**Parco Regionale delle Alpi Apuane  
Settore Uffici Tecnici**

**Pronuncia di Compatibilità Ambientale  
Nulla osta**

***Variante al progetto di coltivazione della Cava Piastrone***

**Procedura di valutazione di impatto ambientale**  
**RAPPORTO INTERDISCIPLINARE**

***Oggetto: Inoltro planimetria cava Piastrone Comune di Stazzema – Ditta Vincenti srl***

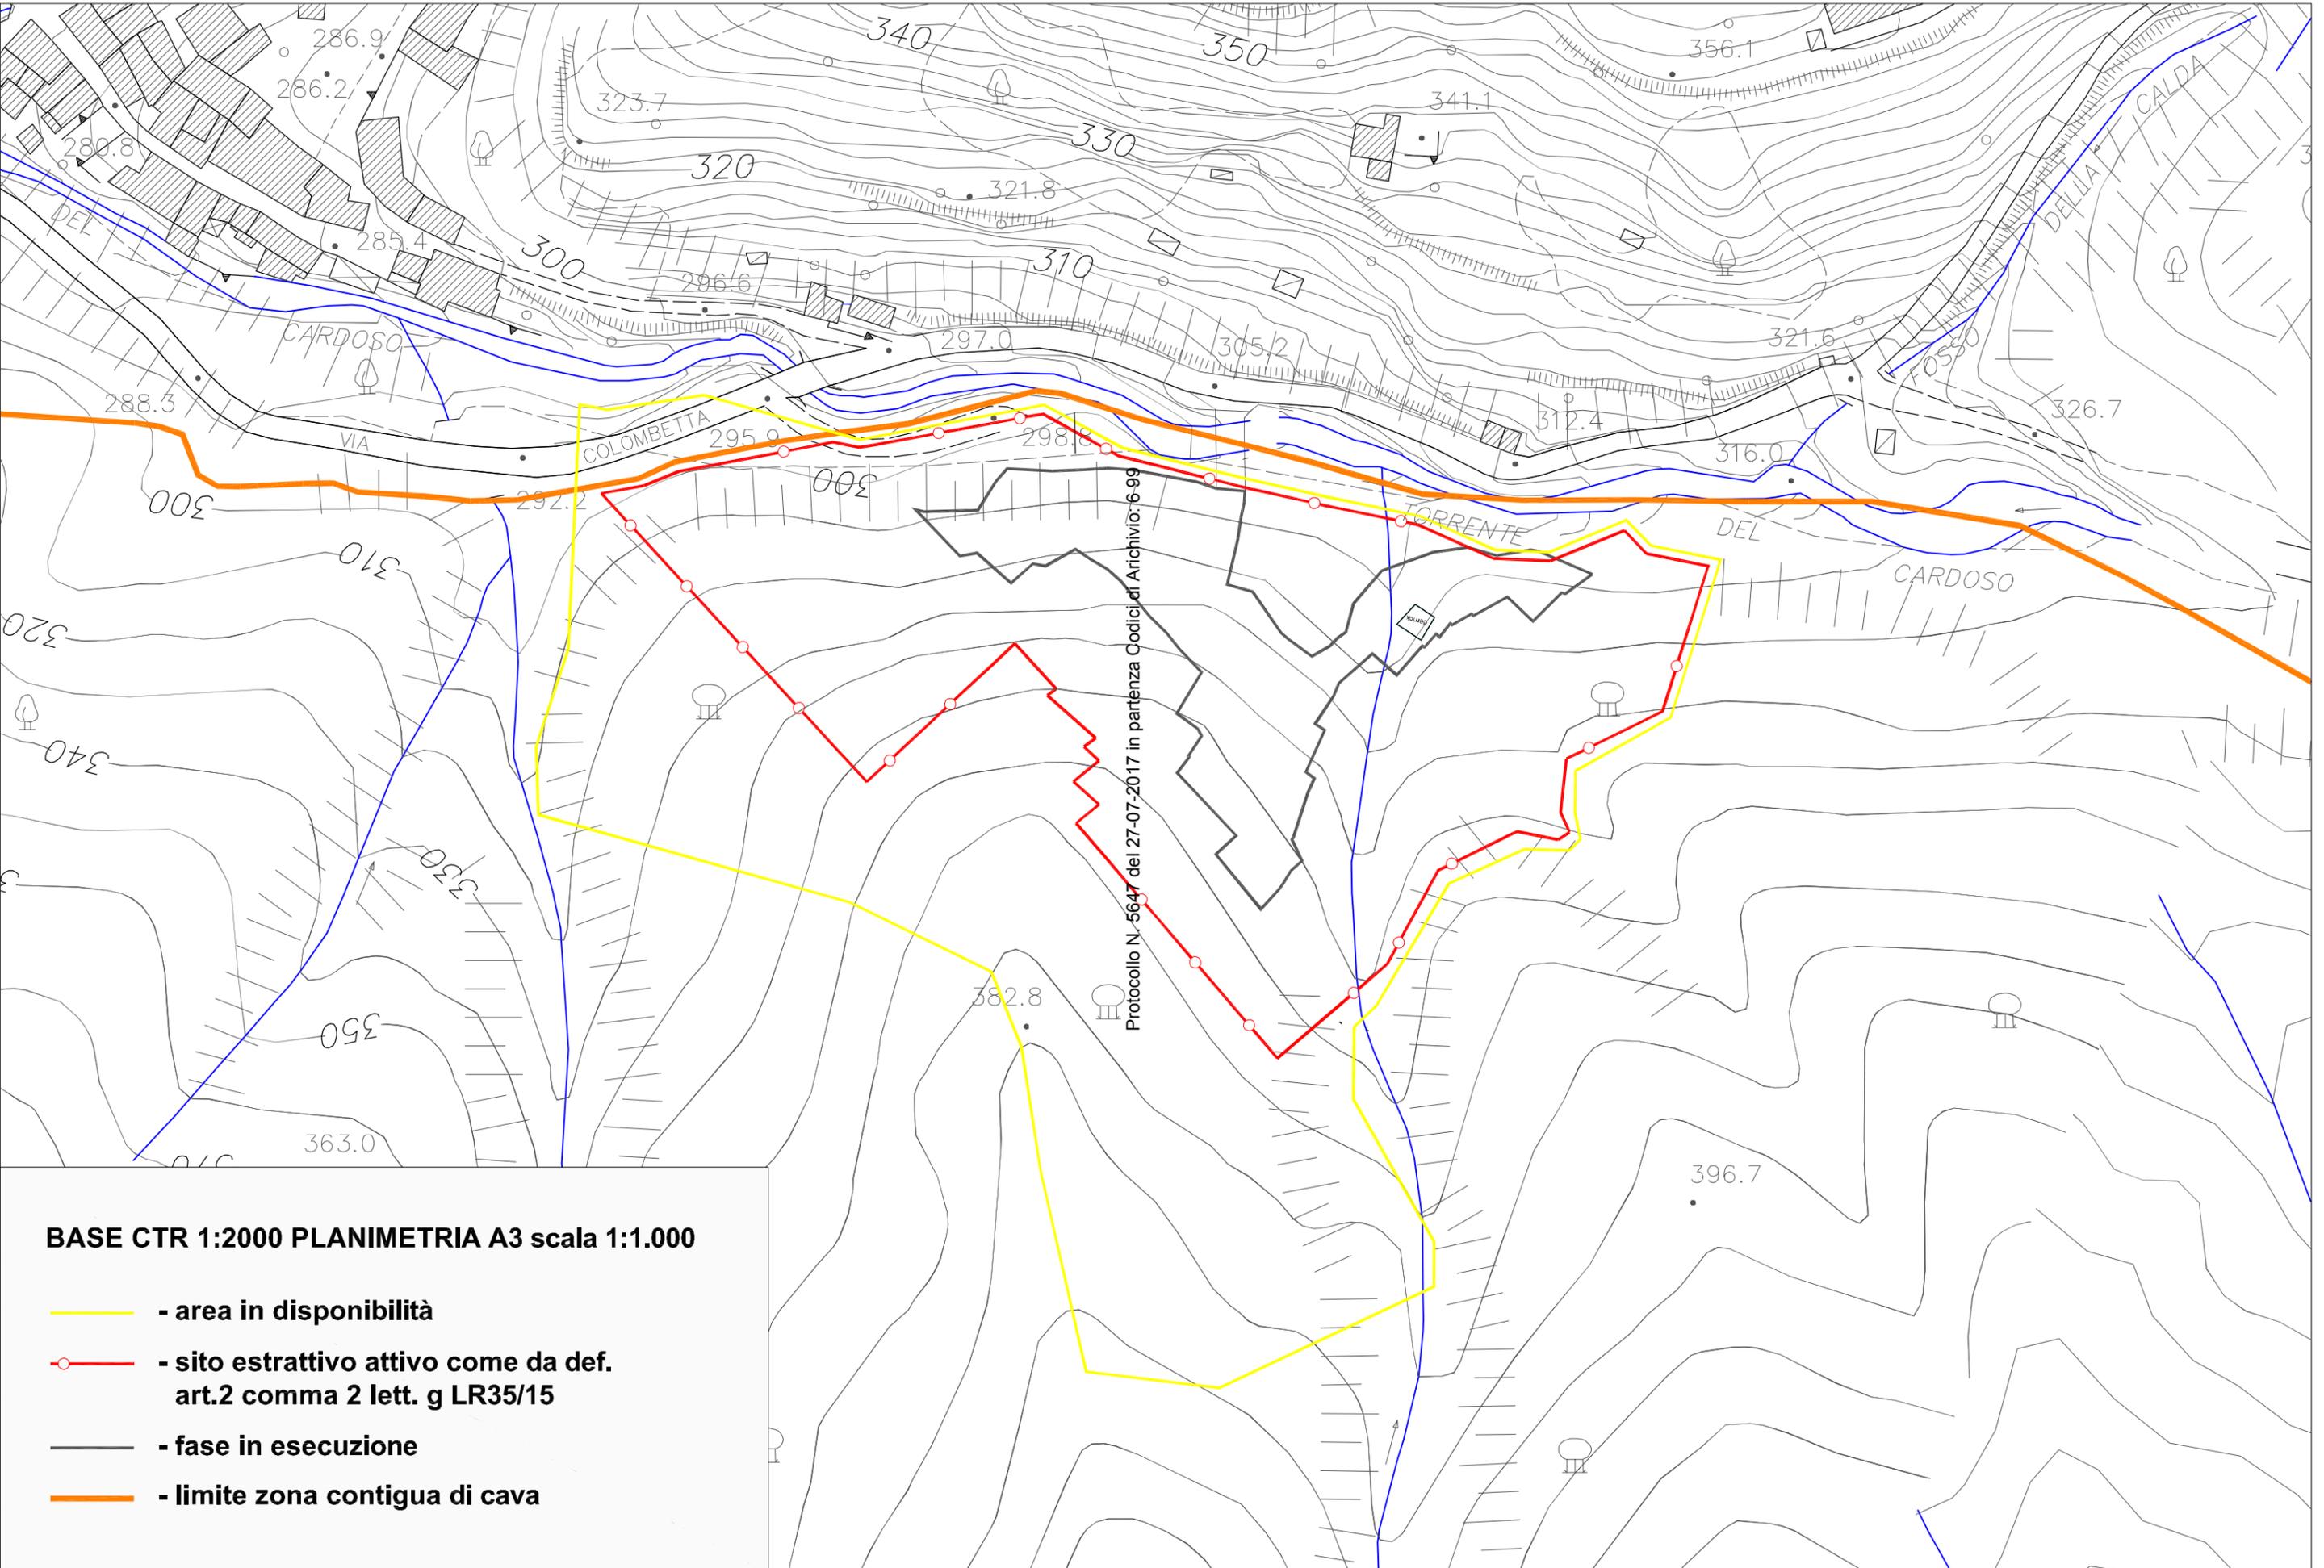
Con la presente sono ad inoltrare la planimetria della cava Piastrone cui sono evidenziate le aree in disponibilità, il limite della zona contigua di cava e il perimetro del sito estrattivo attivo così come da definizione della L.R. 35/2015 art. 2 comma 2 lettera g), al fine del procedimento in corso.
